**Commissione Tecnica PNRR - PNIEC**

**Parere n. 228 del 16/11/2023**

<b>Progetto</b>	<p><i>Istruttoria Valutazione Impatto Ambientale</i></p> <p><b>Progetto di rifacimento e potenziamento di un impianto eolico esistente, con la contestuale installazione di n. 24 aerogeneratori della potenza nominale unitaria di 6,1 MW ciascuno e delle relative opere di connessione alla RTN, per una potenza complessiva pari a 146,40 MW, ricadente nei Comuni di San Marco dei Cavoti, Molinara, San Giorgio la Molara, Baselice e Foiano di Val Fortore, in provincia di Benevento.</b></p> <p><b>ID_VIP: 8046</b></p>
<b>Proponente</b>	<p><b>IVPC S.r.l.</b></p>

Figura 9: Emissione di CO<sub>2</sub> evitate: impianto esistente, impianto di progetto

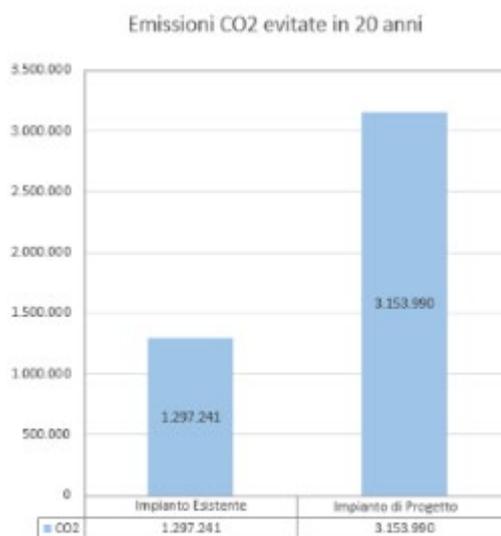
Tale affermazione risulta vera al netto della produzione di CO<sub>2</sub> indotta nella fase di cantiere dell'intervento di repowering non determinata dal Proponente.

Figura 26: Ore di ombreggiamento

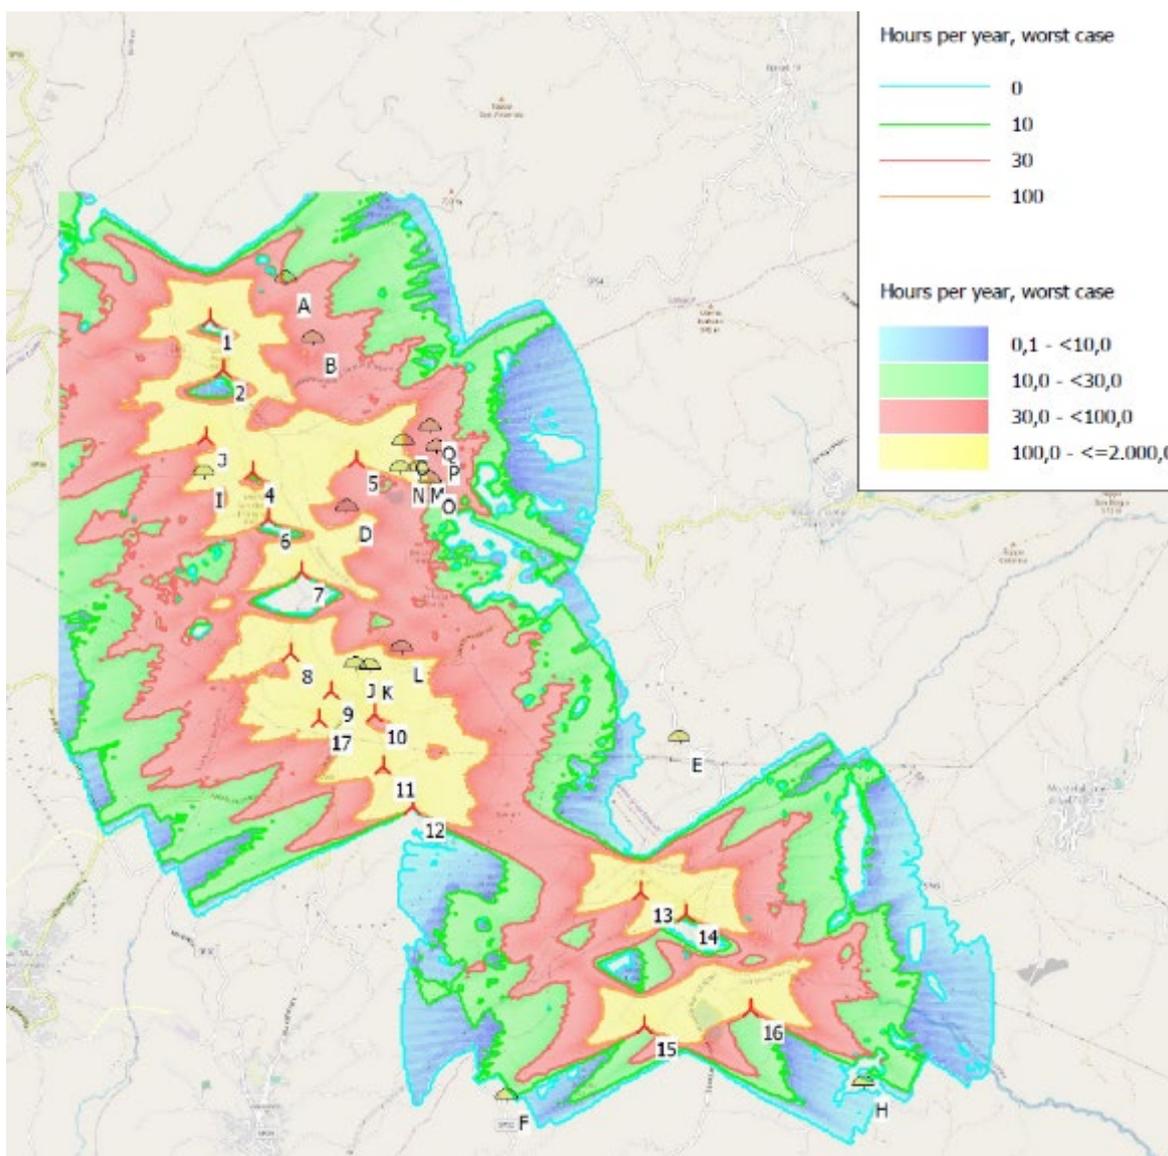
Dai risultati riportati dal Proponente si evince che dei 17 ricettori analizzati, 4 (R3, R10, R11 e R12) siano interessati da un ombreggiamento maggiore di 30 ore/anno.
